**Avis délibéré de la mission régionale d'autorité
environnementale sur l'opération d'aménagement "Allée
Mazorel" portée par Valrim aménagement, sur la
commune de Crest (26)**

Avis n° 2026-ARA-AP-2053-N15435

Avis délibéré le 19 mai 2026

Figure 3: *Projet final superposé aux enjeux écologiques recensés sur l'aire d'étude rapprochée* (source : dossier)

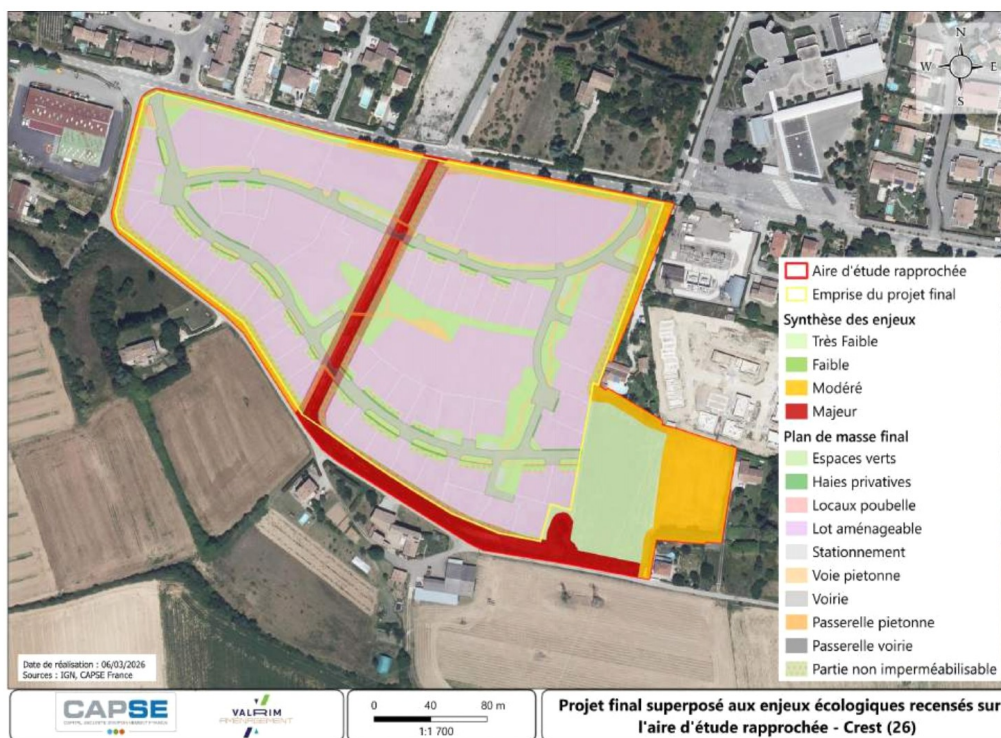
Les habitats naturels présents sont principalement des habitats ouverts banalisés, avec quelques éléments arborés isolés et des milieux aquatiques ponctuels (noue, mare). Les enjeux sont cartographiés, cf. figure 3. Une étude de délimitation des zones humides a également été réalisée, en excluant toutefois le périmètre de la cinquième opération. À l'issue des prospections, une zone humide d'une surface de 84 m² a été identifiée sur la base du critère végétal, au niveau de la mare au sud-est.

Trois mesures d'évitement sont proposées (E01 : Évitement de la noue végétalisée, E02 : Évitement de la mare et E03 : Conservation des arbres d'alignement). Ces mesures sont complétées par huit mesures de réduction (R01 : Adaptation du calendrier de travaux, R02 : Limitation des emprises de travaux, R03 : Limitation des risques de pollution en phase de chantier, R04 : Limitation de l'éclairage en phase travaux et exploitation, R06 : Gestion des poussières, R08 : Lutte contre la prolifération des espèces végétales exotiques envahissantes, R09 : Maintien des fonctionnalités de chasse pour les chiroptères, et R10 : Mise en place d'un plan de gestion des espaces verts). Le dossier ne justifie pas clairement comment la mise en œuvre de ces mesures conduit à des impacts résiduels faibles à nuls.

Concernant la zone humide, le dossier précise qu'elle sera intégralement évitée et qu'aucun effet indirect n'est à attendre sur son alimentation en eau. En phase travaux, il est indiqué qu'elle sera mise en défens. Pour autant, la zone humide n'est pas clairement identifiée sur les plans de composition du projet et n'est pas mentionnée dans le programme des travaux.

- **compléter l'inventaire de l'avifaune migratrice et la caractérisation pédologique des zones humides ;**
- **faire figurer clairement la zone humide évitée dans les documents opérationnels ;**
- **étayer davantage l'efficacité des mesures prévues permettant de garantir l'absence d'incidences résiduelles du projet ;**
- **compléter l'analyse des incidences Natura 2000 afin de garantir l'absence d'atteinte à l'état de conservation des habitats et espèces ayant justifié la désignation des sites.**

Figure 4: Plan du fossé et du bassin d'infiltration (source : dossier)

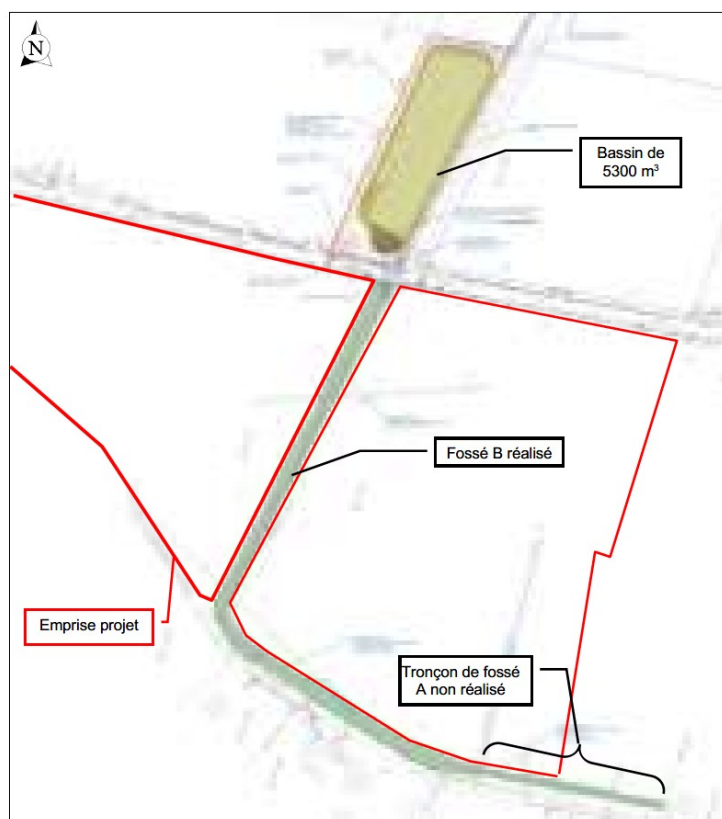
Enfin, le dossier ne précise pas si les ouvrages ont été dimensionnés en tenant compte des projets voisins, ni si le ruissellement du coteau (bassin versant de 19,4 ha), drainé par un ensemble fossé et bassin d'infiltration réalisé (en partie pour le fossé au sud-est) récemment et que le projet prévoit de compléter, a été intégré dans les modélisations.

L'Autorité environnementale recommande d'intégrer les apports du ruissellement du coteau et des projets voisins dans l'analyse hydraulique et de revoir si nécessaire le dispositif de gestion des eaux en conséquence.
